Keuringsverslag van een elektrische laagspanning- en zeer lage spanningsinstallatie

NIET CONFORM

Straatnaam Grote Molenweg
Huisnummer 76
Busnummer V2
Postcode 2940
Gemeente STABROEK
Land België

Controlebezoek van een huishoudelijke installatie volgens (KB 08/09/2019) - AREI Boek 1- 6.5. en 4.2.4.3.

Afbeelding schakel- en verdeelbord:

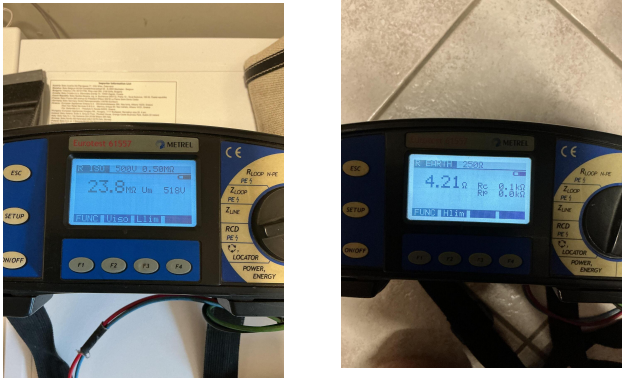
- I1.01 Eëndraadschema van de installatie is niet aanwezig. (Boek 1 Afdeling 2.12 - 2.13 en 3.1.2)
- I1.03 Situatieschema van de installatie is niet aanwezig. (Boek 1 Afdeling 2.12 - 2.13 en 3.1.2)
- I1.08 Inplantingsplan gemeenschappelijke aardverbinding niet aanwezig. (Boek 1 onderafdeling 5.4.2.1.)
- I5.01 De aanduiding van de stroomkringen en/of apparatuur, aansluitklemmen, enz dient aangebracht of vervolledigd te worden. (Boek 1 Onderafdeling 3.1.3.1. en 3.1.3.3.A. en 5.1.6.1)
- I5.02 Elke elementaire stroombaan moet met een hoofdletter aangeduid worden. Elk lichtpunt, contactdoos, moeten genummerd worden in volgorde gezien vanaf de beschermingsinrichting tegen overstroom. (Boek 1 onderafdeling 3.1.2.1.)
- N3 Het is niet uitgesloten dat bij een nacontrole bijkomende inbreuken worden vastgesteld bij voorleggen schema's.
